改善箇所説明図

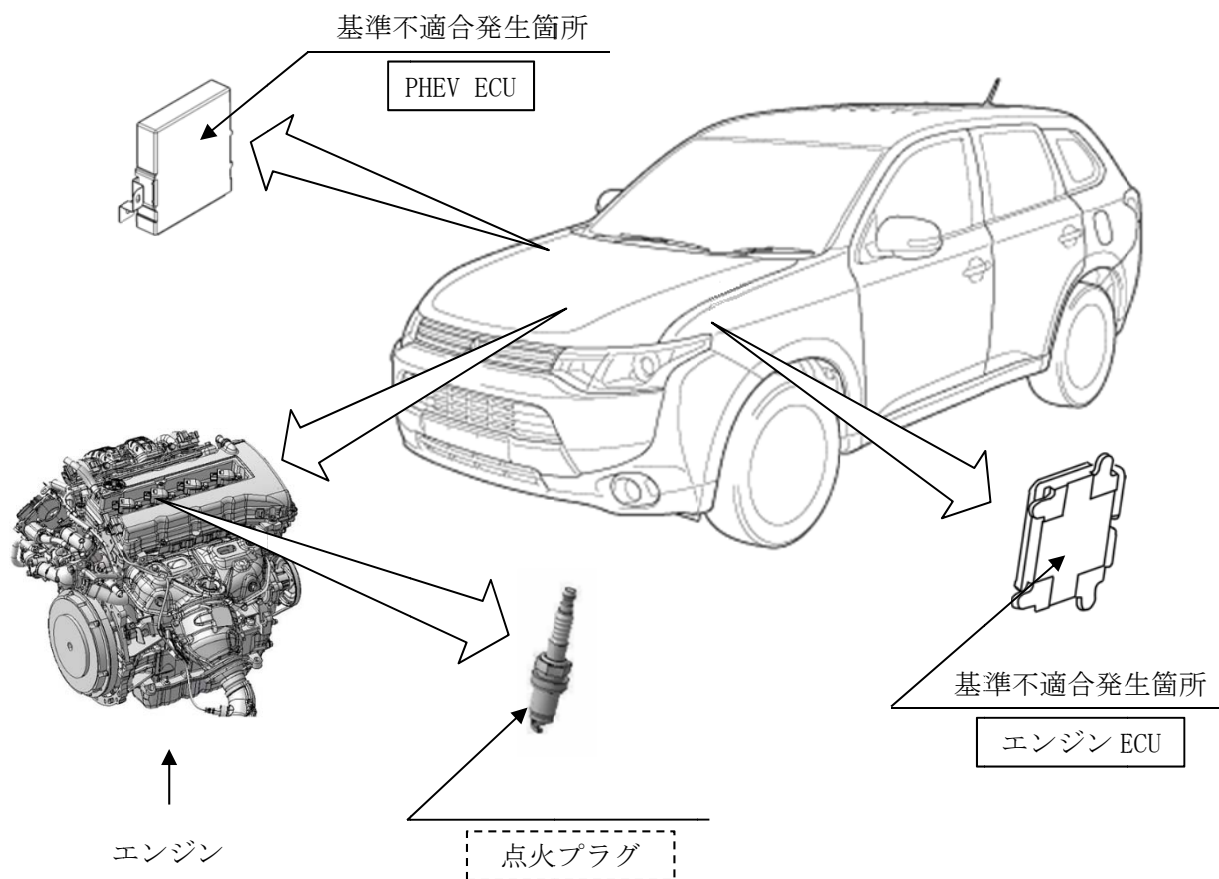
エンジン制御プログラムとPHEVシステム制御プログラム、および点火プラグの仕様が不適切なため、エンジンの始動時間が短い状態でモーターのみで走行するEV走行を繰り返すと、点火プラグのくすぶりが発生することがある。そのため、エンジンの始動が必要となった際、点火プラグがくすぶっていることからエンジンが始動せず、EVバッテリーの充電が行われず、そのままEV走行を続けると、バッテリー残量が無くなり、走行不能となるおそれがある。

全車両、エンジン制御プログラムおよび PHEV システム制御プログラムを対策仕様書き替える。また、点火プラグを対策品に交換する。

識別：助手席側ドアローヒンジ(ドア側)の上側取付ボルト頭部に、白または黄色のペイントを塗布する。
